Plan-Nr.: RNV-MA-HD/ED/11/15

RNV-Strecke 9402 Mannheim - Heidelberg

Kabellageplan

ESTW-A Edingen

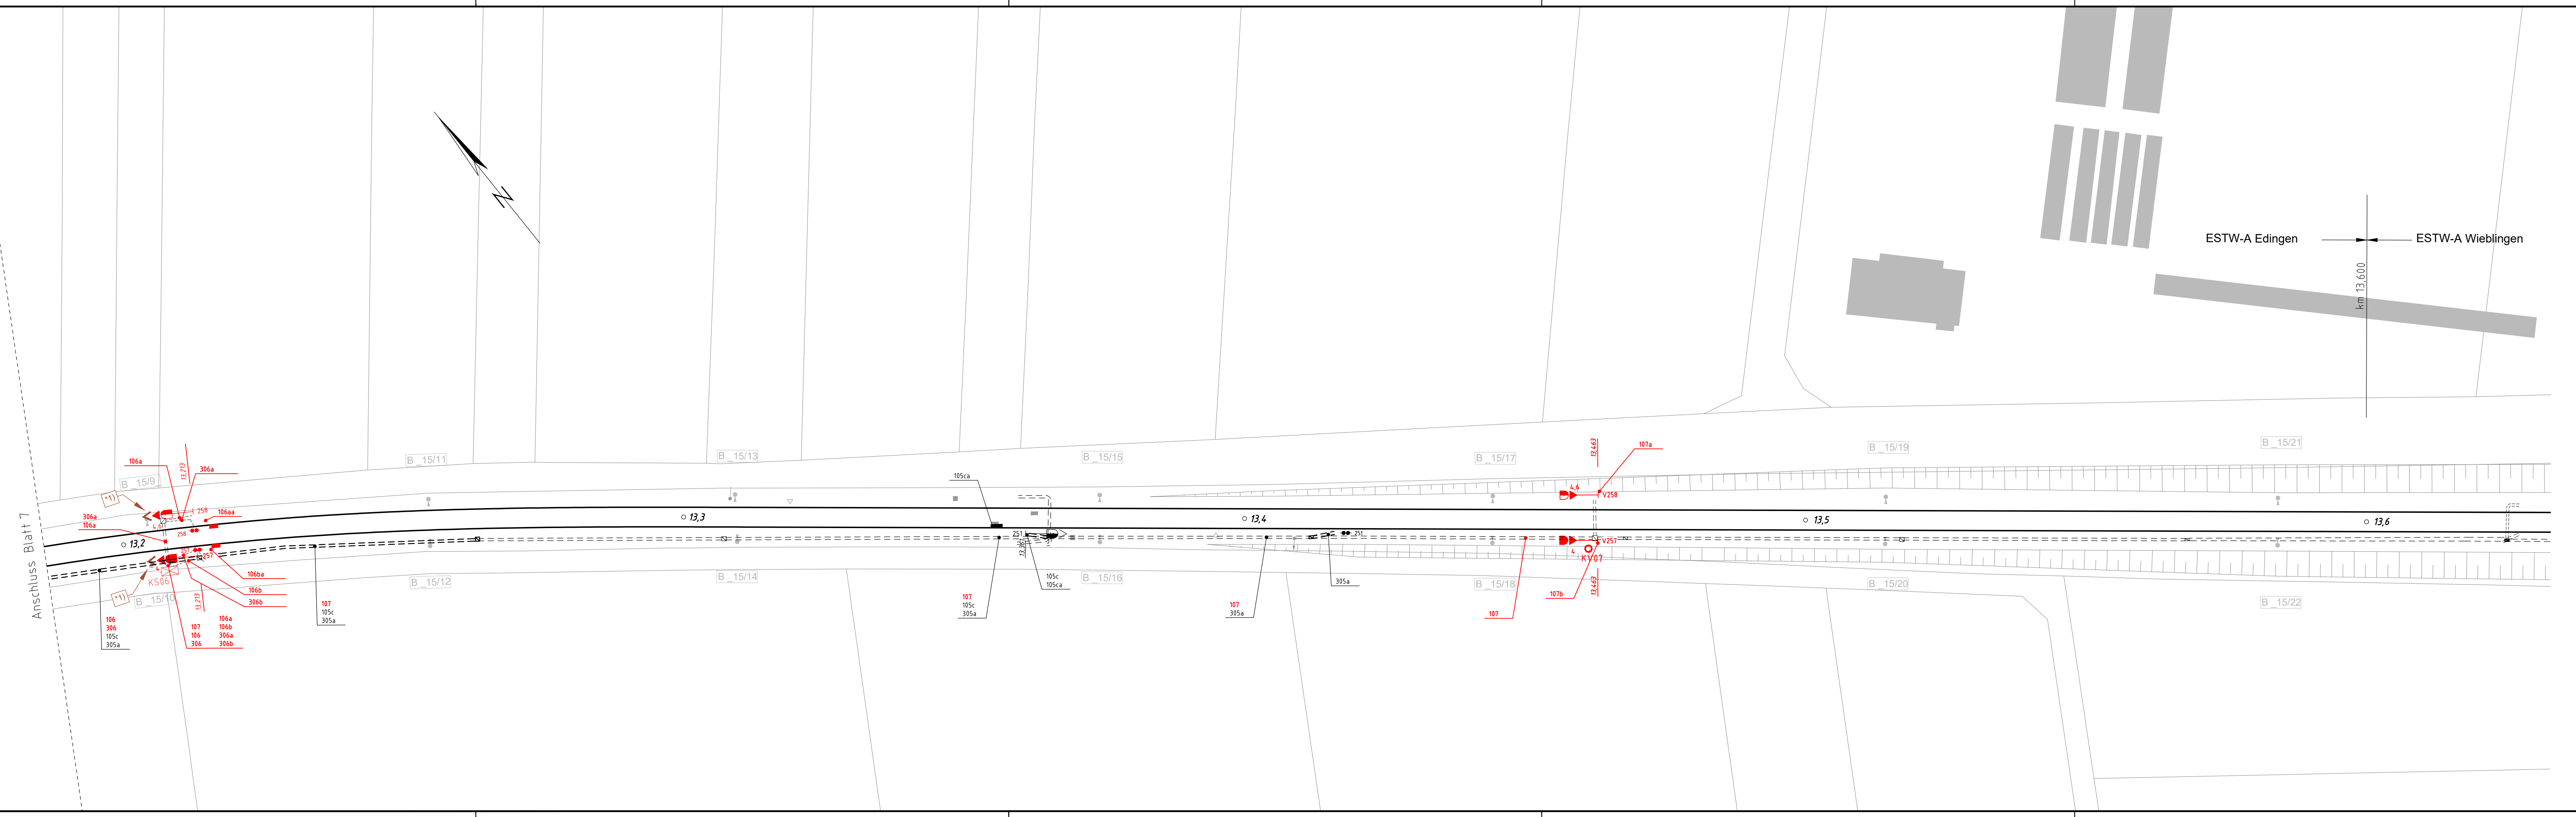
***1) nachträgliche Festlegung RNV: Zs1 statt Zs7**
